Modifications de PASH

Projet de modifications n°2025/02
& Evaluation des incidences

Projet de modifications de PASH n°2025/02

Intitulé : Modification n° 02.30 : Commune de ATH – Rue Adhémar Maréchal à Moulbaix

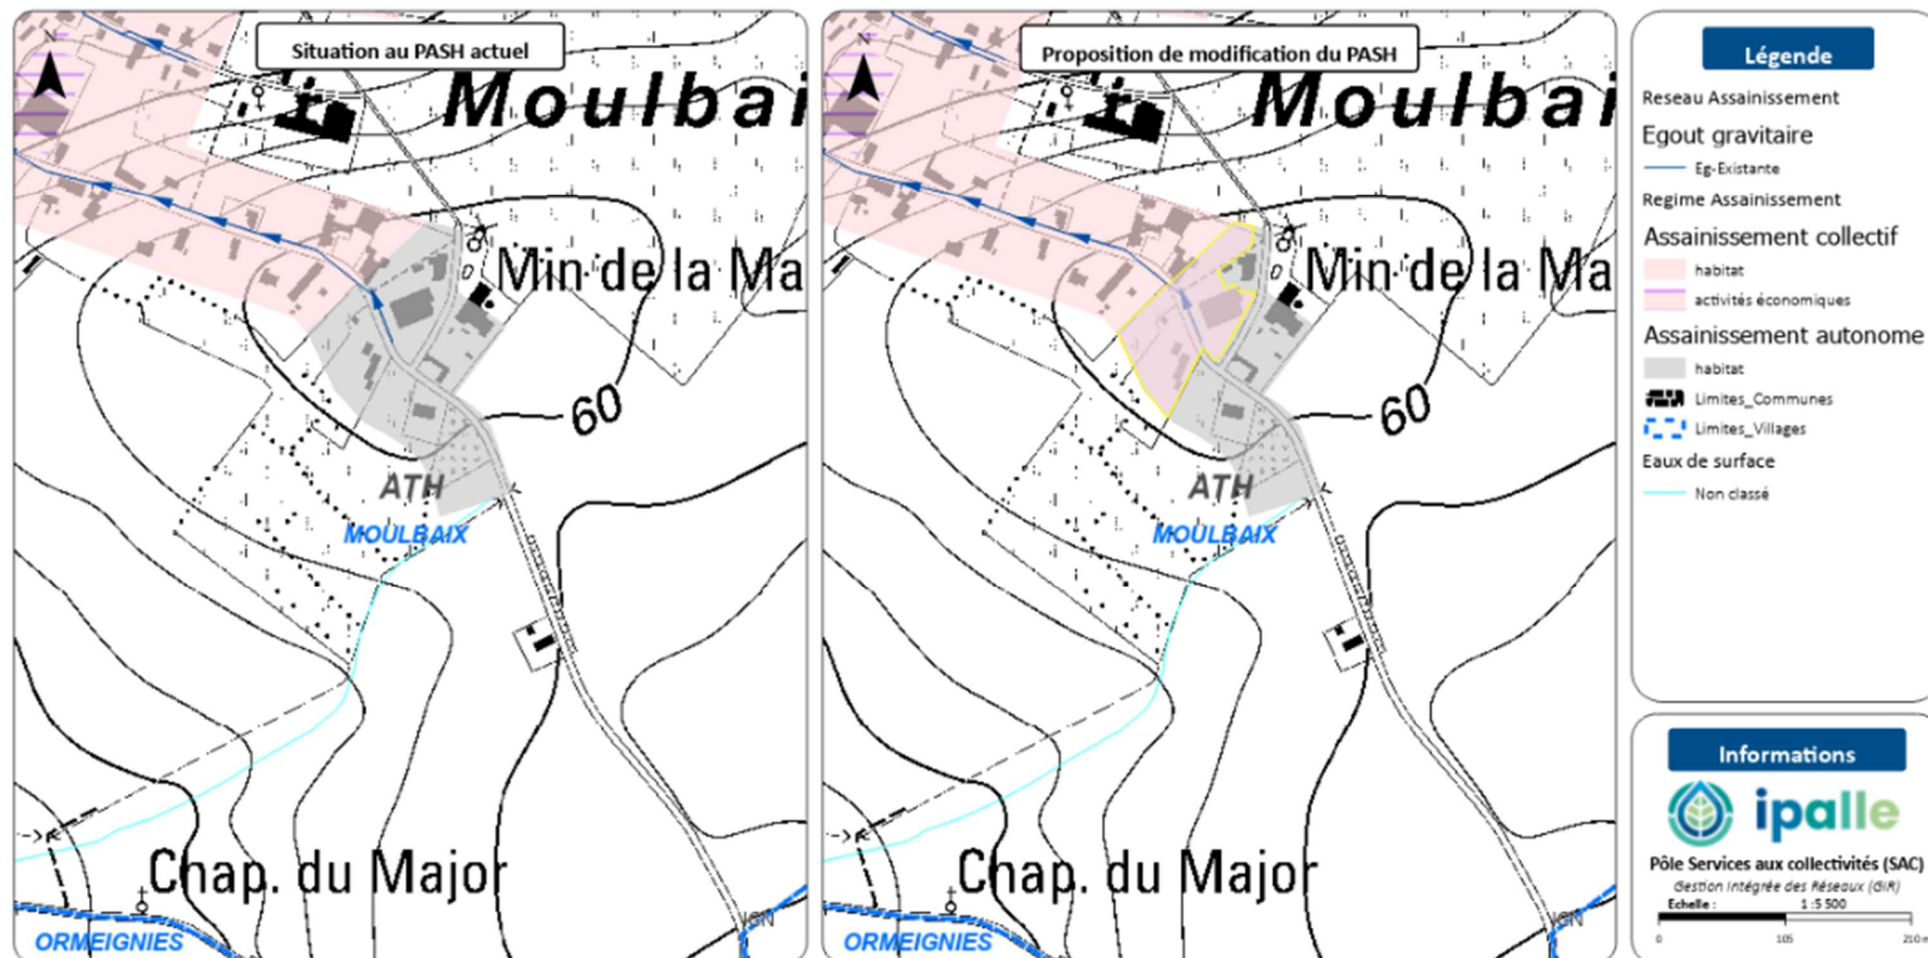
Explications	<p>La demande de modification porte sur le tronçon du Rue Adhémar Maréchal à Moulbaix, sur le territoire communal de Ath, actuellement repris en régime d'assainissement autonome.</p> <p>Considérant le réseau existant de la rue et que ce réseau sera connecté à la future station d'épuration, il est proposé le passage de la zone en régime d'assainissement collectif.</p> <p>Il s'agit de régulariser une situation de fait et d'assurer une cohérence d'assainissement sur base du réseau d'égouttage existant.</p>		
Superficie concernée	+/- 0,79 ha		
		Avant	Après
Assainissement collectif		0 EH	10 EH
Assainissement autonome		10 EH	0 EH
Assainissement transitoire		0 EH	0 EH
		Charge totale à terme	10 EH

Intitulé : Modification n° 02.31 : Commune de ATH – Chemin Veriomplanque à Mainvault

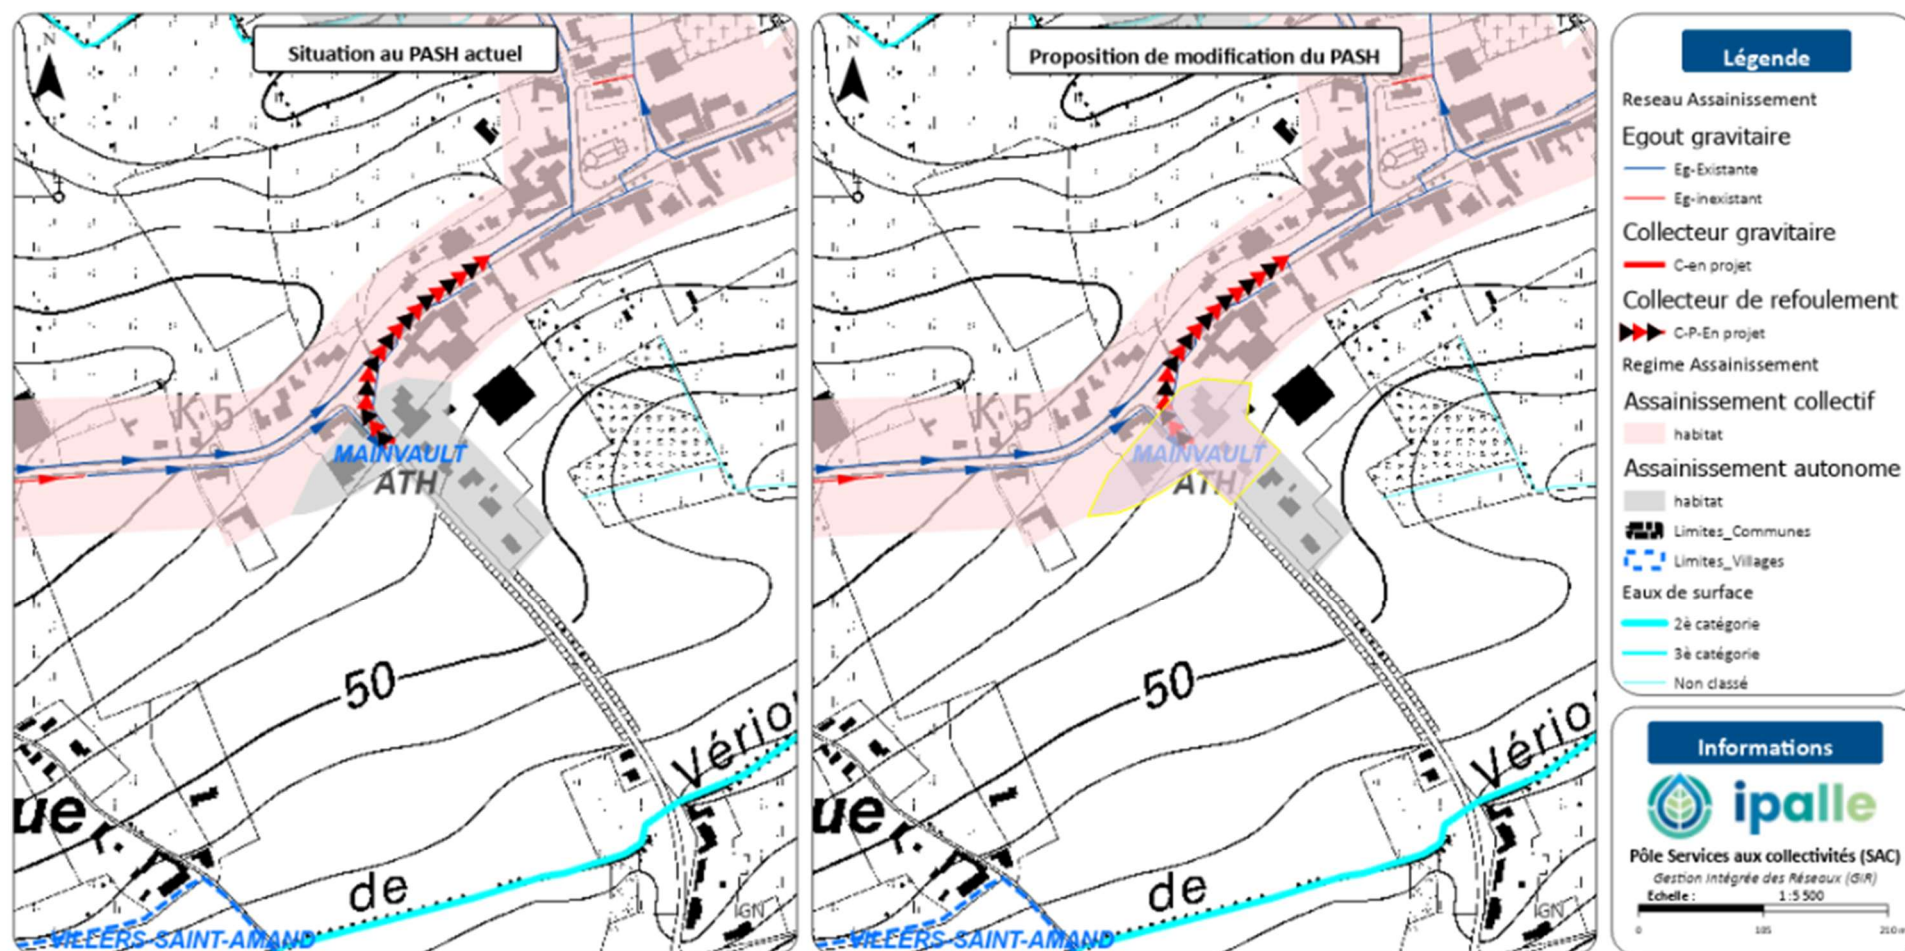
Explications	La demande de modification porte sur le tronçon du Chemin Veriomplanque à Mainvault, sur le territoire communal de Ath, actuellement repris en régime d'assainissement autonome. Considérant le réseau existant de la rue et que ce réseau sera connecté à la future station d'épuration, il est proposé le passage de la zone en régime d'assainissement collectif. Il s'agit de régulariser une situation de fait et d'assurer une cohérence d'assainissement sur base du réseau d'égouttage existant.		
Superficie concernée	+/- 0,69 ha		
		Avant	Après
Assainissement collectif		0 EH	10 EH
Assainissement autonome		10 EH	0 EH
Assainissement transitoire		0 EH	0 EH
		Charge totale à terme	10 EH

Intitulé : Modification n° 02.32 : Commune de ATH – Rue de Caplumont et rue Le Chat à Houtaing

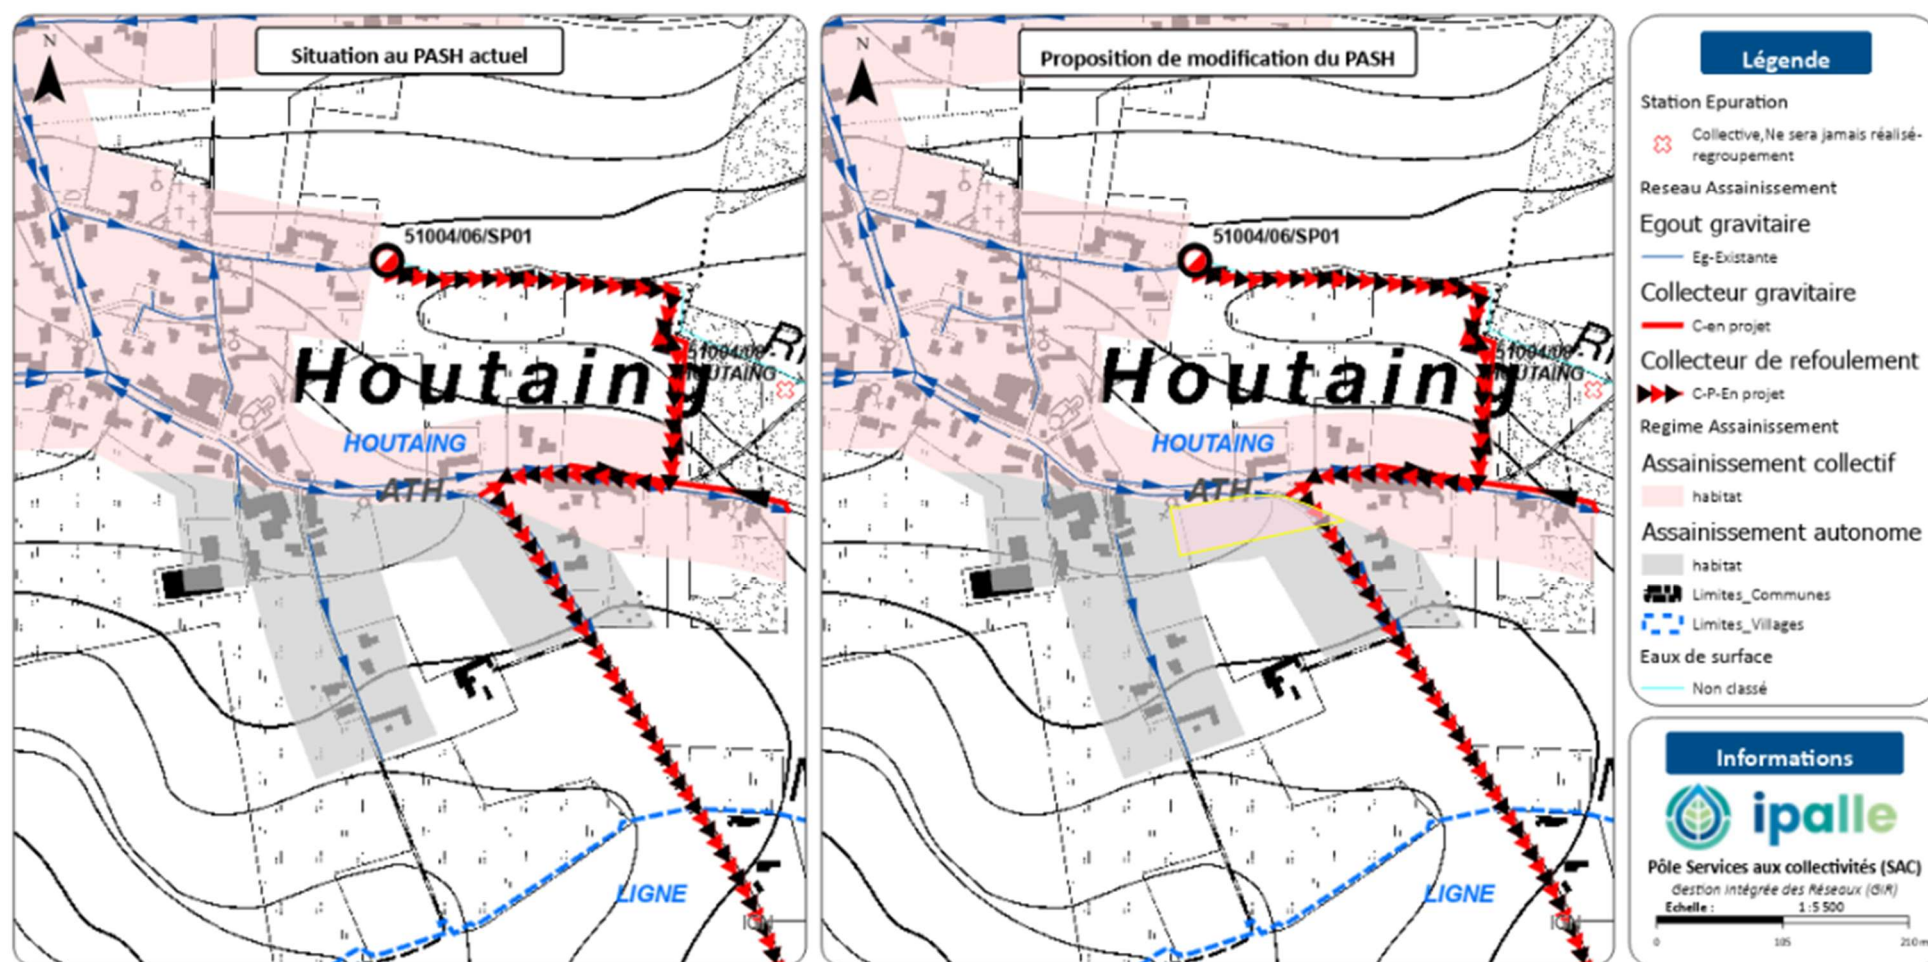
Explications	La demande de modification porte sur le tronçon du Rue de Caplumont et rue Le Chat à Houtaing, sur le territoire communal de Ath, actuellement repris en régime d'assainissement autonome.	
	Considérant le réseau existant de la rue et que ce réseau sera connecté à la future station d'épuration, il est proposé le passage de la zone en régime d'assainissement collectif.	
	Il s'agit de régulariser une situation de fait et d'assurer une cohérence d'assainissement sur base du réseau d'égouttage existant.	
Superficie concernée	+/- 0,55 ha	
Avant		Après
Assainissement collectif	0 EH	20 EH
Assainissement autonome	20 EH	0 EH
Assainissement transitoire	0 EH	0 EH
Charge totale à terme		20 EH

Intitulé : Modification n° 02.33 : Commune de ATH – Rue Andricourt à Moulbaix

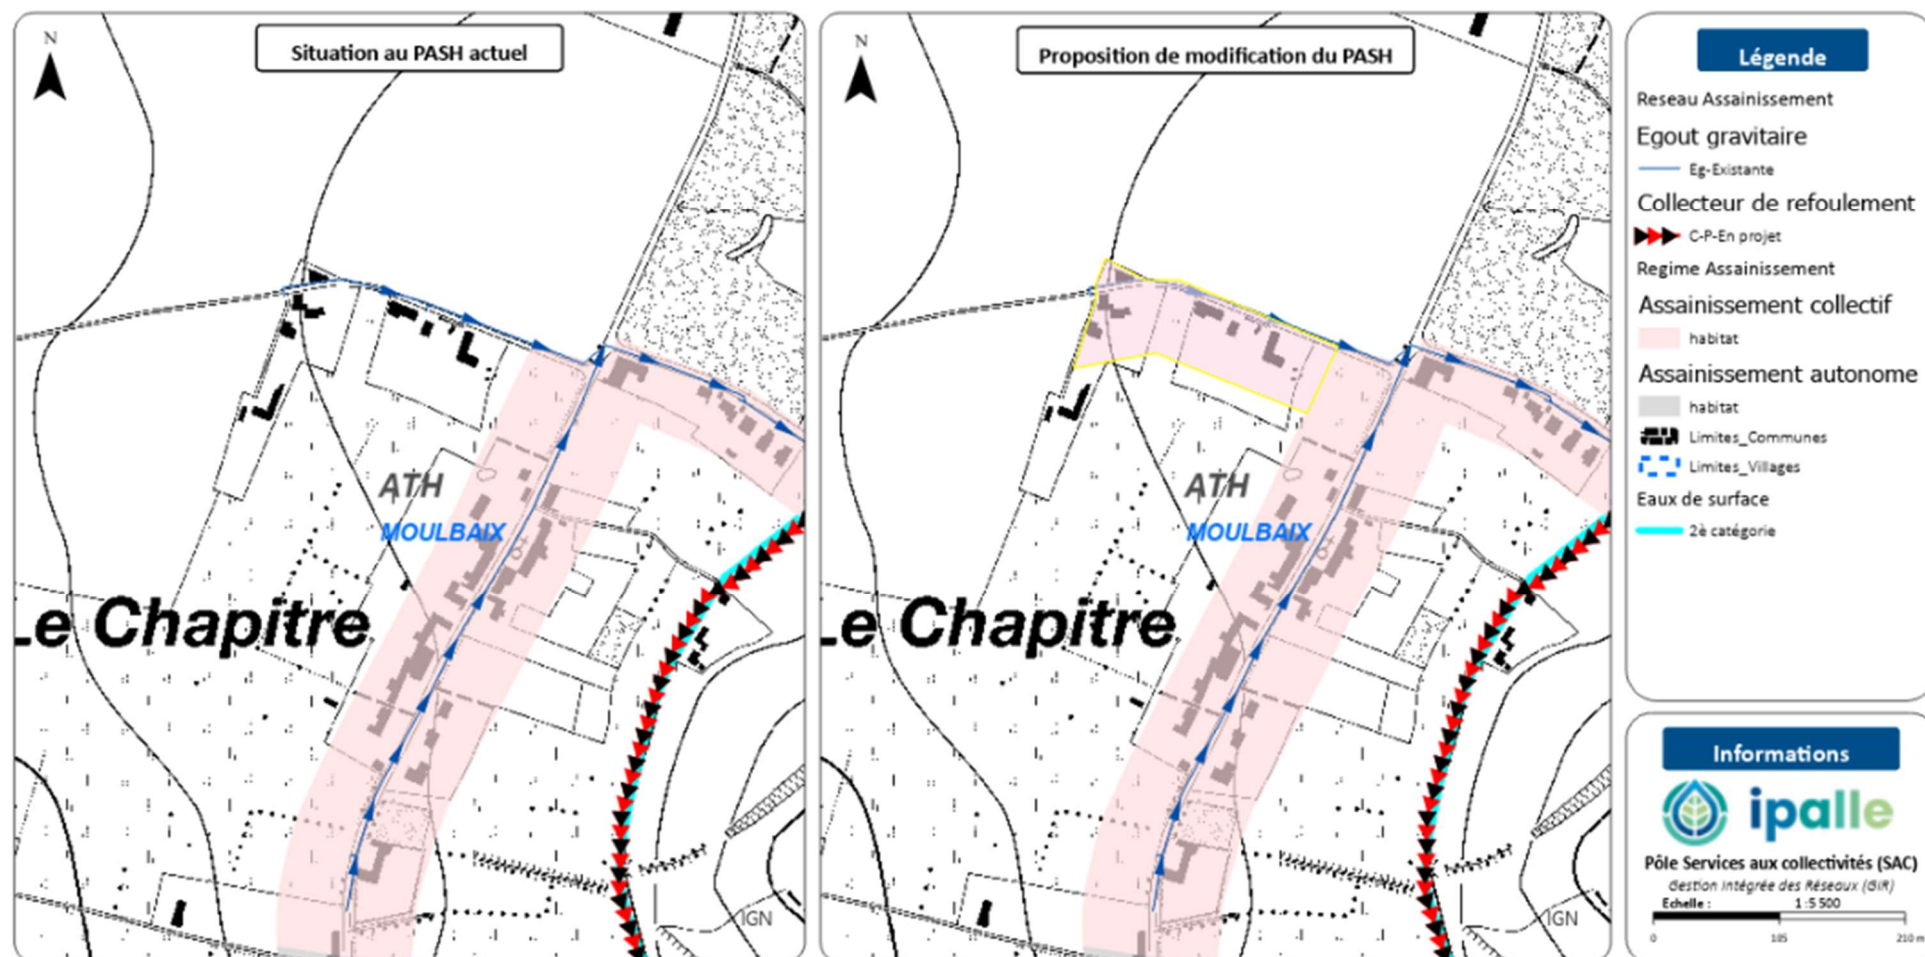
Explications	<p>La demande de modification porte sur le tronçon de la Rue Andricourt à Moulbaix, sur le territoire communal de Ath, actuellement repris en régime d'assainissement autonome par défaut (car hors zone urbanisable).</p> <p>Considérant le réseau existant de la rue et que ce réseau sera connecté à la future station d'épuration, il est proposé le passage de la zone en régime d'assainissement collectif.</p> <p>Il s'agit de régulariser une situation de fait et d'assurer une cohérence d'assainissement sur base du réseau d'égouttage existant.</p>		
Superficie concernée	+/- 0,66 ha		
	Avant	Après	
Assainissement collectif	0 EH	15 EH	
Assainissement autonome	15 EH	0 EH	
Assainissement transitoire	0 EH	0 EH	
	Charge totale à terme	15 EH

Intitulé : Modification n° 02.34 : Commune de ATH – Route de Frasnes à Mainvault

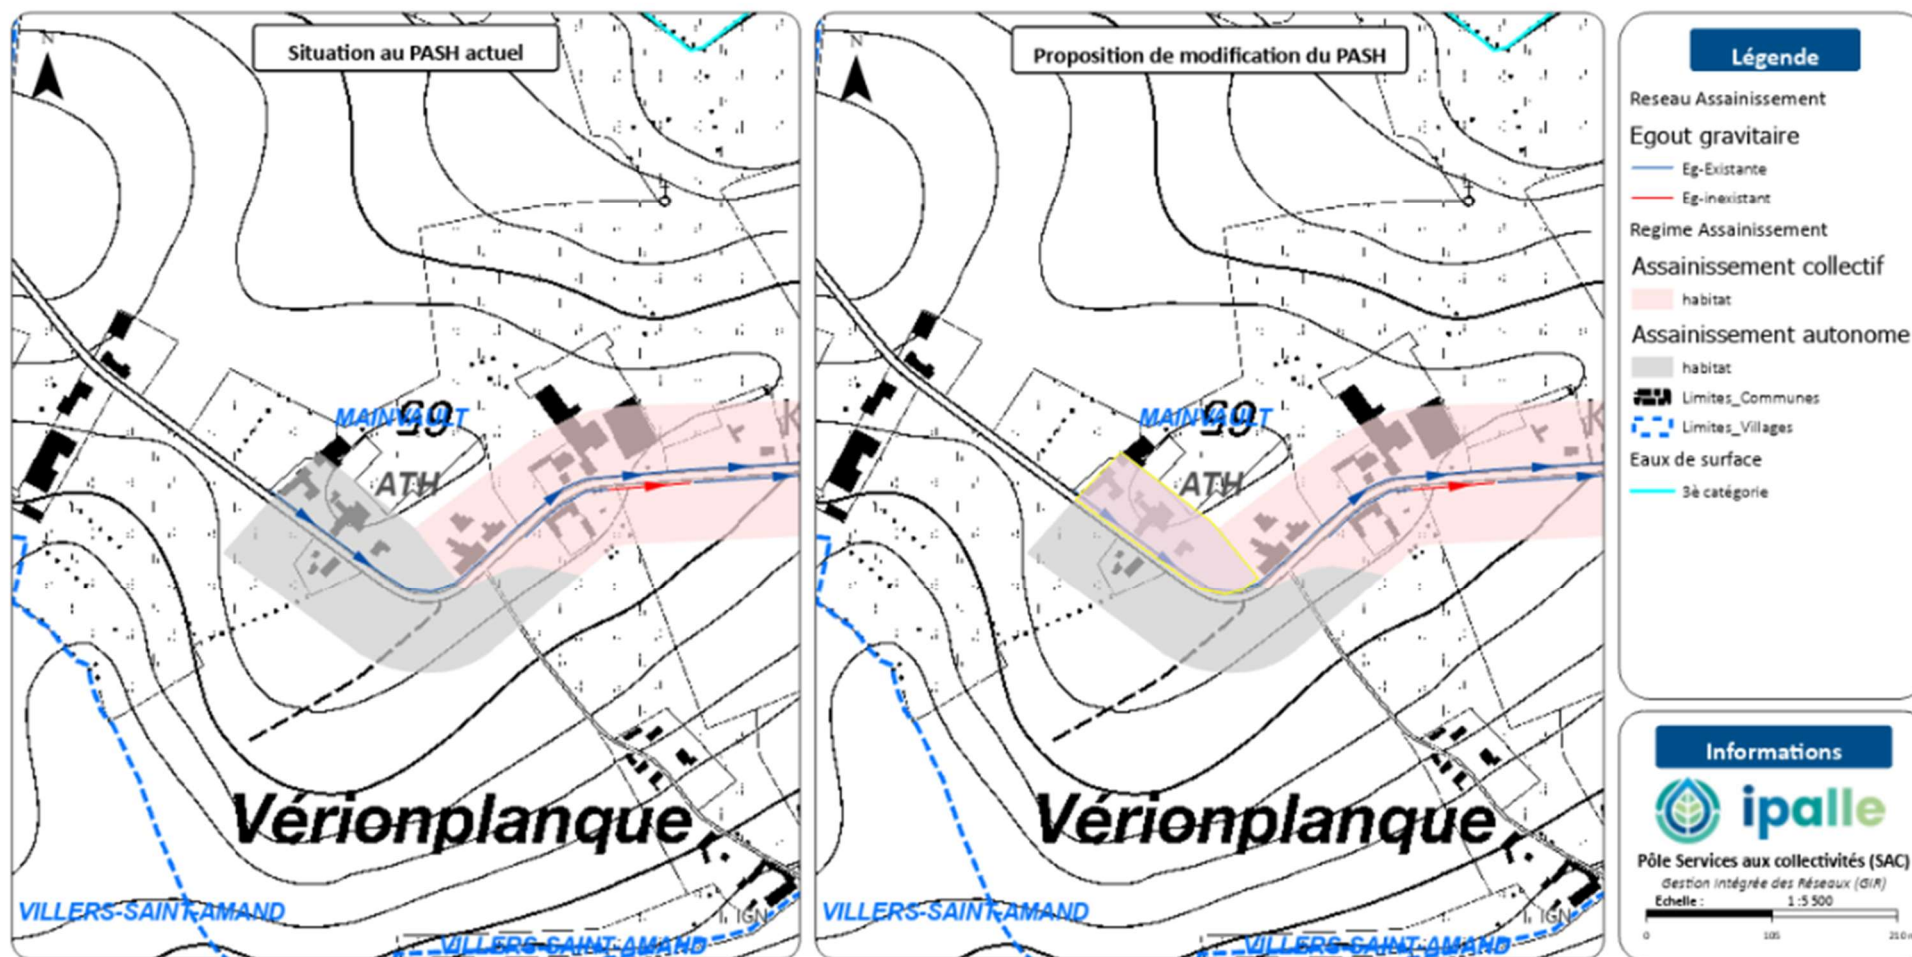
Explications	<p>La demande de modification porte sur le tronçon du Route de Frasnes à Mainvault, sur le territoire communal de Ath, actuellement repris en régime d'assainissement autonome.</p> <p>Considérant le réseau existant de la rue et que ce réseau sera connecté à la future station d'épuration, il est proposé le passage de la zone en régime d'assainissement collectif.</p> <p>Il s'agit de régulariser une situation de fait et d'assurer une cohérence d'assainissement sur base du réseau d'égouttage existant.</p>		
Superficie concernée	+/- 0,67 ha		
		Avant	Après
Assainissement collectif		0 EH	7,5 EH
Assainissement autonome		7,5 EH	0 EH
Assainissement transitoire		0 EH	0 EH
		Charge totale à terme	7.5 EH
